**Referencia:** 1910/0/2

**Denominación:** Cubilete 200 ml bajo

Informe de las modificaciones en el cubilete para conseguir estanqueidad del conjunto T-106 con obturador ref.1947

Informe de la tercera modificación del cubilete.

**Imagen de la perdida de gotas de agua después de la campana:**

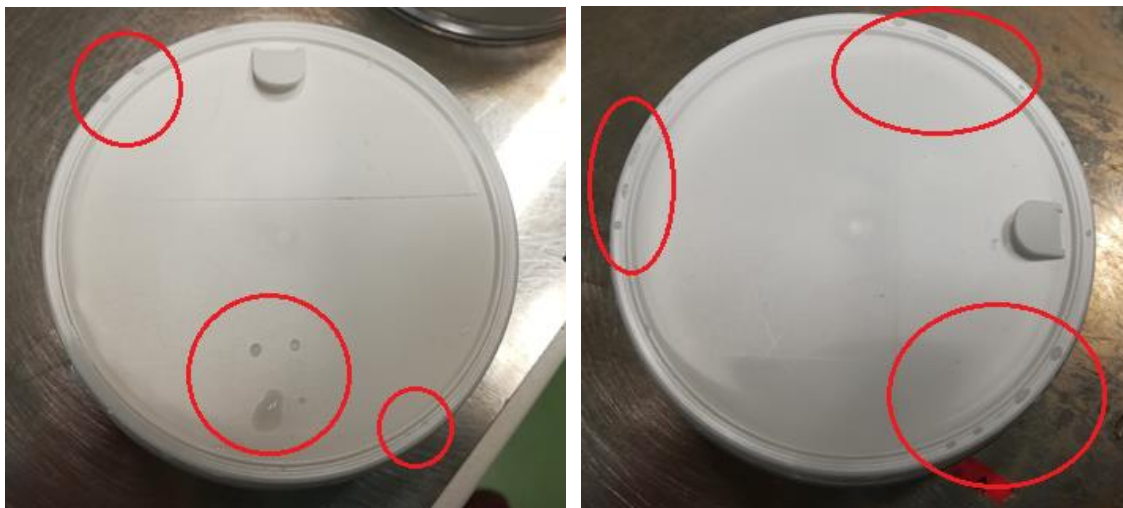
El obturador se coloca y sale bien, pero en la campana, han perdido, no mucho, pero si que han quedado unas gotitas entre el obturador y la tapa. También, la tapa sigue costando de roscar hasta el final. He encontrado cubiletes deformados, y también decir que ahora se desmontan muy fácilmente y en algún caso escupe el cubilete.

PRUEBAS 25/05/20		PRUEBAS 09/06/20		PRUEBA 17/06/20	
	FIG.1	FIG.2	FIG.1	FIG.2	FIG.1	FIG.2
<b>Con obturador</b>	OK	OK	OK	OK	NOK	NOK
<b>Sin obturador</b>	OK	OK	OK	OK	OK	OK

**Imagen del anclaje que afecta al roscado de la tapa:**

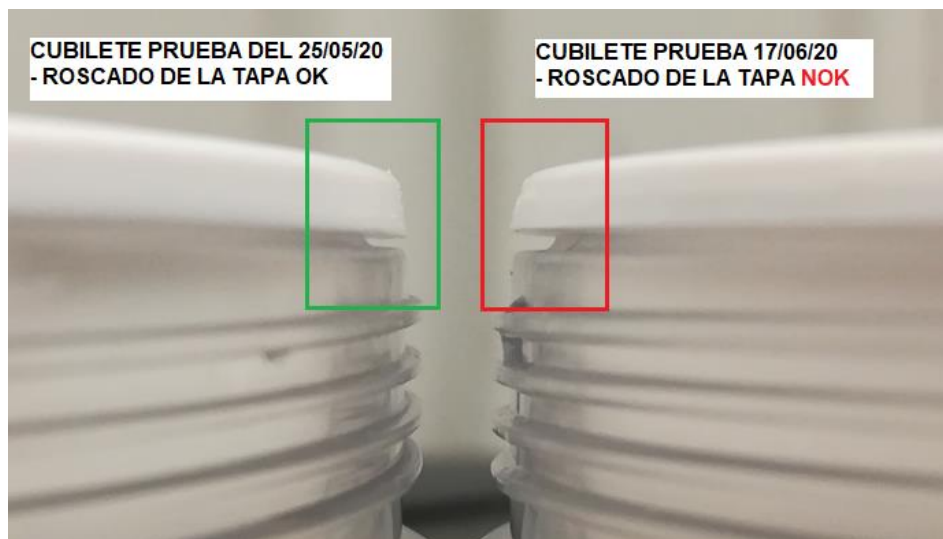
**Conclusión:** Por parte de control de calidad, la modificación sigue siendo NOK. Ahora el obturador se coloca bien, pero la tapa sigue costando de roscar hasta el final, el anclaje del cubilete no acaba de ser bueno, y la estanqueidad tampoco.
